## Beteiligung der Öffentlichkeit gemäß § 4a Abs. 3 S. 1 Bau-gesetzbuch (BauGB) i.V.m. § 3 Abs. 2 Baugesetzbuch (BauGB) für den Vorhabenbezogenen Bebauungsplan „Solarpark Grettstadt“ - 1. Änderung und Erweiterung und die 11. Änderung des Flächennutzungsplans der Gemeinde Grettstadt

Gemeinde Grettstadt  
Vorhabenbezogener Bebauungsplan mit integriertem Grünordnungsplan "Solarpark Grettstadt" - 1. Änderung und Erweiterung

VEP III - Schemaschnitt Solarmodule (beispielhaft, unmaßstäblich)

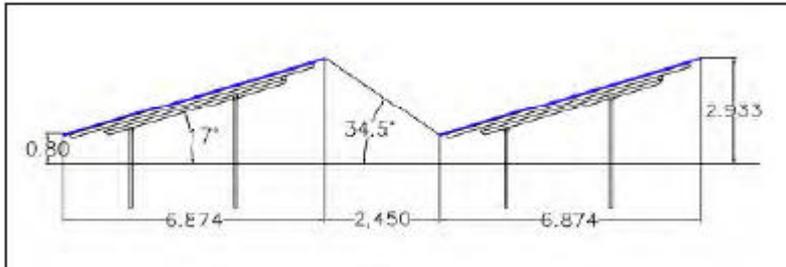
Die geplanten Modulabstände und der Mindestabstand zum Boden ist völlig unzureichend und erschwert eine mögliche Bewirtschaftung durch Beweidung. Entgegen mancher Argumentationen das 80 cm Höhe für eine Schafbeweidung ausreichend ist zeigt die Praxis und auch unter Berücksichtigung des Tierwohls das ein **Mindestabstand von 1 Meter Unterkante Modul das Mindestmaß** darstellen sollte. Die Ausführung mit mindesten 1 Meter Höhe erleichtert auch die Suche nach einem Schäfer der solche Aufgaben übernimmt. Zu beachten ist auch das der Tierbesatz von 0,3 GV pro Hektar nicht überschritten wird. Die Mindesthöhe muss Priorität haben – die Beurteilung des Landschaftsbildes wird ebenfalls nicht wesentlich verändert.

Modulabstände von 2,45 Metern sind ebenfalls nicht ausreichend! Ein so geringer Modulabstand ist ebenfalls kontraproduktiv für eine Bewirtschaftung. Des Weiteren hemmt der zu geringe Lichteinfall Wachstum und eine Artenreiche Entwicklung. **Der Modulabstand sollte vergrößert werden – die Forderung wären min. 3-4 Meter.**

Abweichend von den Ausführungen in den Berichten und den Planungen ist ein **Zaun Mindestabstand zum Boden von 20 cm um zu setzen.**

Beim Einsatz von Zink als Werkstoff für die Konstruktion und die Befestigung im Boden kommt es inakzeptablen Bodenbelastungen. Da es auch akzeptable Alternativen zu einem Zinkeintrag in den Boden gibt ist das Problem aber lösbar. Auch im Landkreis gibt es schon gute Vorbilder zur Umsetzung von Zinkfreien Materialien. Dazu kann z.B. die Bauleitplanung der Gemeinde Röhlein herangezogen werden. Auch hier haben sich Investoren nicht zurückgezogen und es wurde ein einvernehmlicher Kompromiss geschlossen der dann in die Planungen und auch Vorgaben eingeflossen ist. **Verzinkte Teile müssen ummantelt werden – so ist ein Schadstoffeintrag (auch wirtschaftlich vertretbar) in den Boden minimiert.**
